廃炉発官R5第117号
令和5年11月1日

福島第一原子力発電所 特定原子力施設に係る実施計画 変更認可申請書の
一部補正について

減容処理設備設置に伴う、現場状況の反映のため、審査の進捗を踏まえ、下記の通り補正を行う。

2.46 減容処理設備

図-1 消火設備の取付箇所を明示した図面

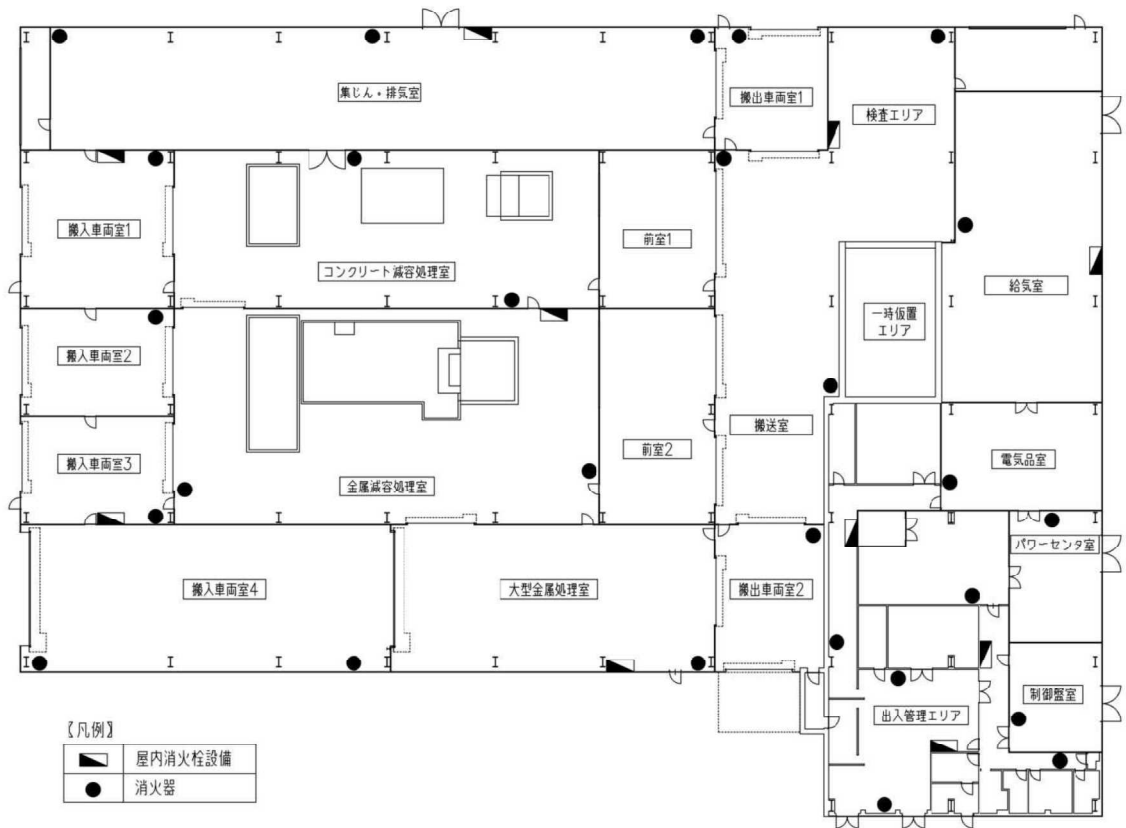
- ・火災検出設備の感知器の追加

火災検出設備は熱感知器、煙感知器又は炎感知器を設置する。また、火災検出設備は外部電源喪失時に機能を失わないよう電池を内蔵した設計とする。
